Contribuição da Santo Antônio Energia S.A. à
Consulta Pública MME nº 034/2017
PDE 2026

18/08/17

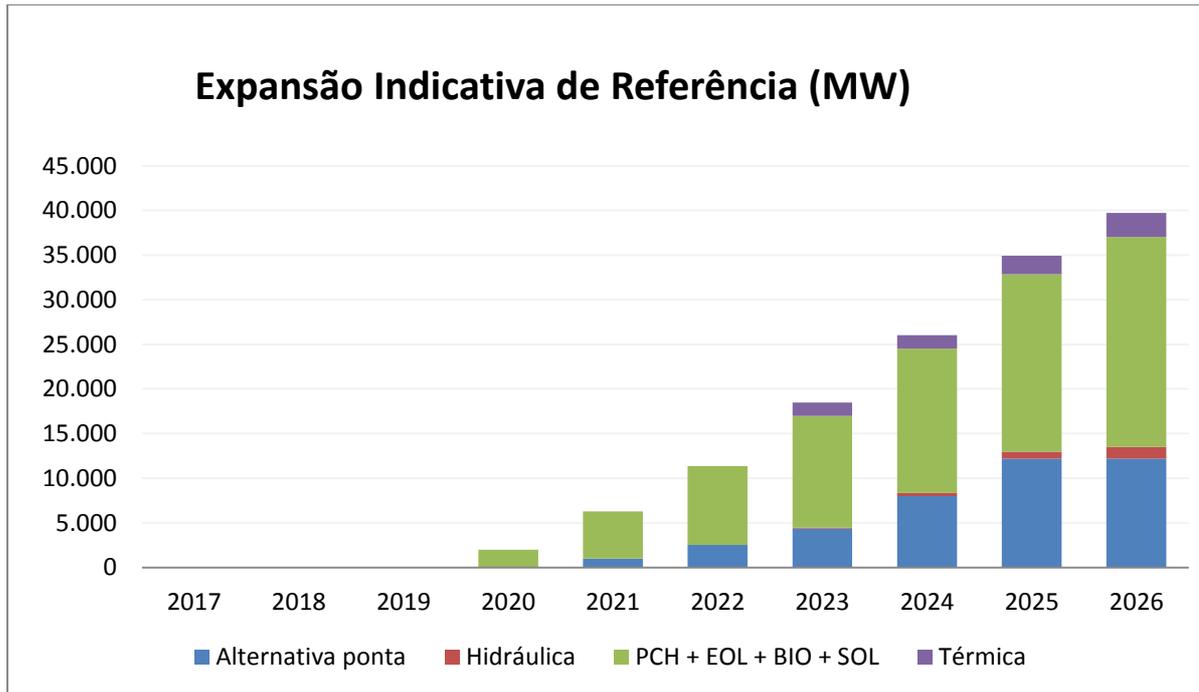
Conforme indicado pela própria EPE na minuta do Plano, através do gráfico abaixo, é de conhecimento que teremos sérios problemas para atendimento da demanda de potência a partir do 2º semestre de 2024.

Tais problemas deverão ser agravados se não for feito um redirecionamento dos investimentos. Um país com tamanho potencial hídrico como o brasileiro não deveria prescindir desse privilégio, expondo-se a riscos de confiabilidade e de elevação da volatilidade dos preços.
